2020年3月27日
日本原子力発電株式会社

東海発電所 廃止措置計画変更認可について

東海発電所 廃止措置計画変更認可の概要

<参考：取水路および放水路と閉塞部の関係（イメージ）>

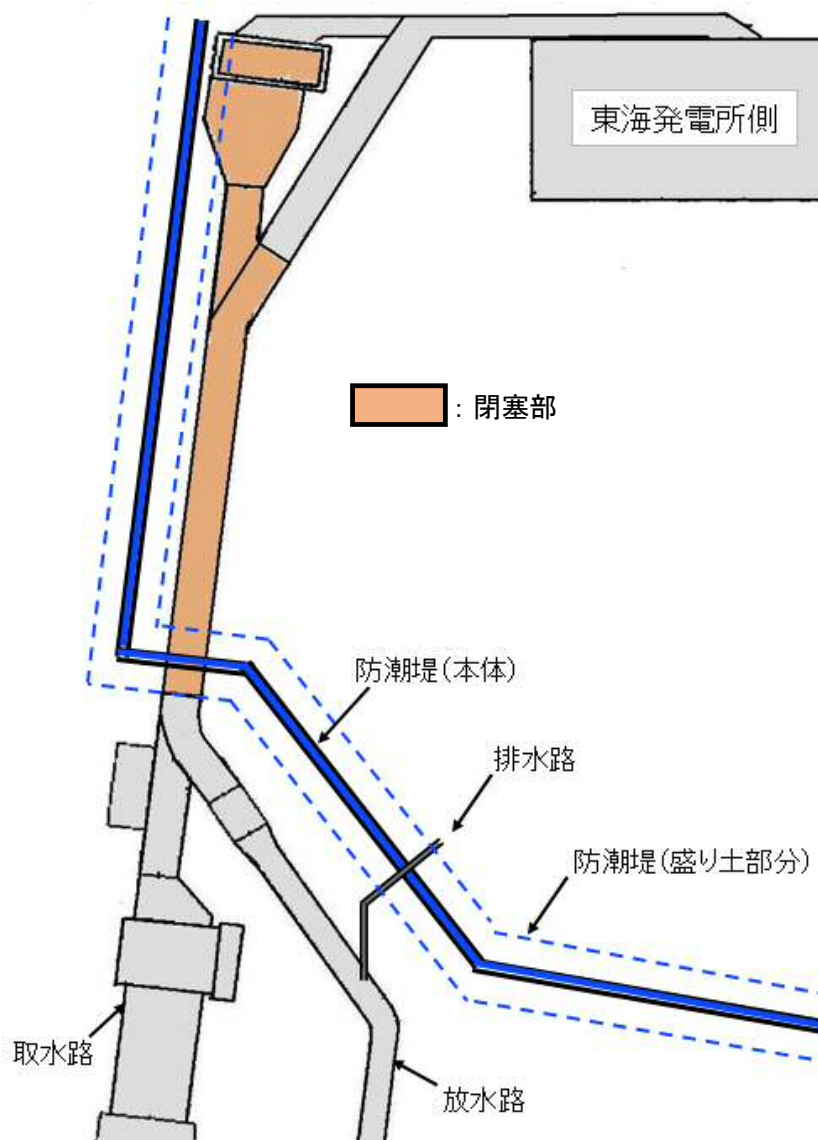
- ・東海発電所の廃止措置計画では、取水路および放水路を廃止措置の最終段階で解体することとしていたが、その一部を閉塞することから当該部を解体対象から除外する。
